## TX 座椅模具取消字标变更修理价格申请

# 修模通知单

项目名称	TX	零部件名称	TX 座椅模具取消字标变更
图号（数模名称）	SHT0014666	模具编号	RCS0251-01
修模申请时间	2022.7.27	要求完成时间	2022.08.8
模具厂联系人	赵金超	联系电话	13315742307
申请人	步国庆	联系电话	18801219730

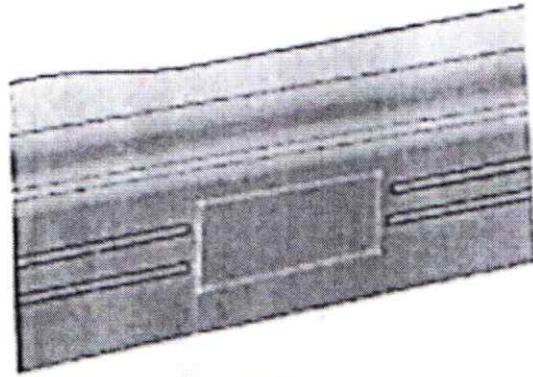
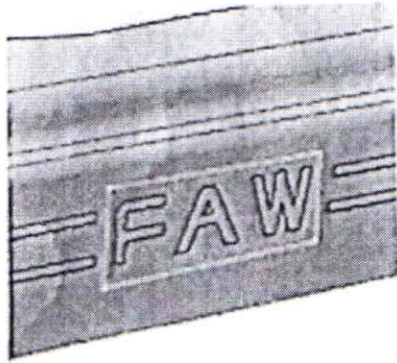
修模原因： 客户信息变更  
变更前：

变更后： 取消“FAW”刻字

1. 母模仁减铁加工，重做皮纹。
